Autorité environnementale

AVIS DE L'AUTORITÉ ENVIRONNEMENTALE

relatif au projet de parc éolien de « Lamballe II », sur la commune de Lamballe (22)
– dossier d'autorisation unique déposé le 2 décembre 2015 et complété le 23 juillet 2016 –

Carte 13: Caractérisation de l'habitat dans l'aire d'étude rapprochée

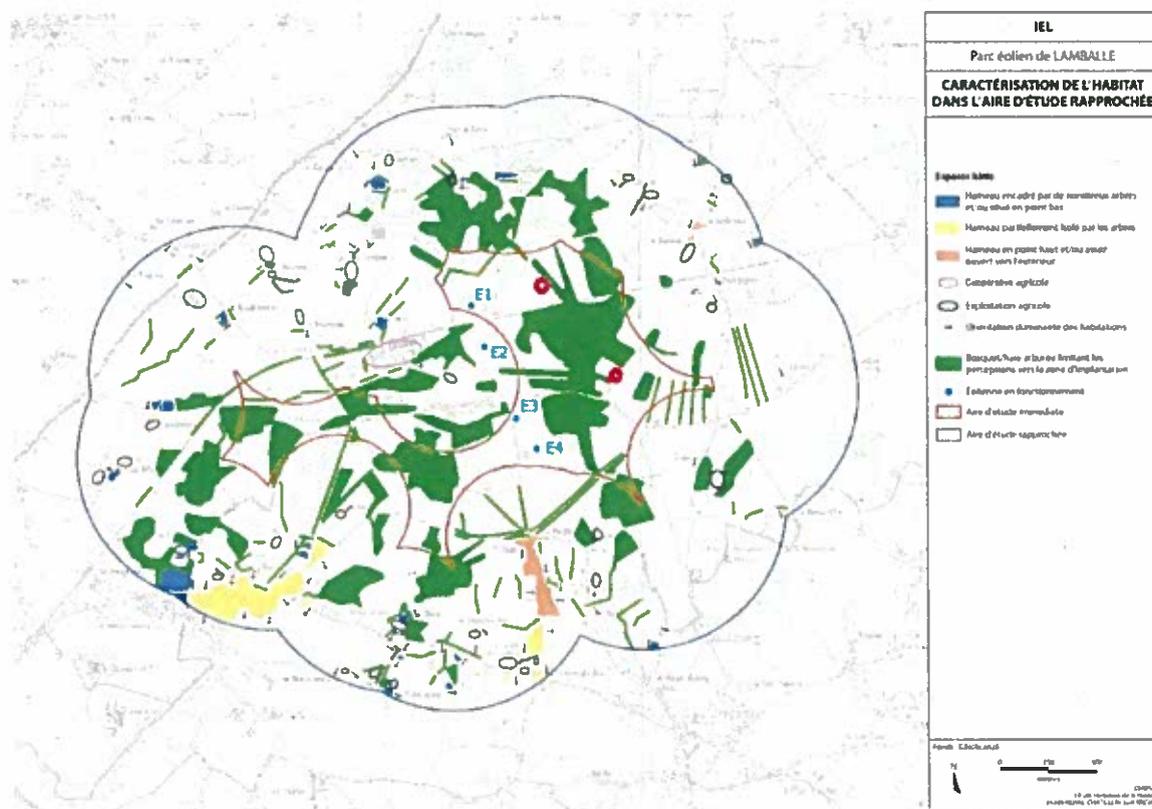
Sur le plan méthodologique, les études de milieux et celles des espèces, complétées dans la version finale du dossier, sont devenues suffisamment proportionnées aux niveaux d'enjeux. La prise en compte de la trame verte et bleue locale, élément de définition des aires d'étude du projet, n'est pas immédiatement lisible mais elle transparaît dans la qualification de sa valeur de territoire de chasse, considérée pour les chiroptères. Sur le plan patrimonial et paysager, l'inventaire mené et les compléments apportés ont conforté la démonstration de l'application d'une méthode adéquate. Les mesures sonores ont été effectuées hors saison de végétation, évitant ainsi le risque de sous-évaluation de l'effet du projet sur le plan acoustique.
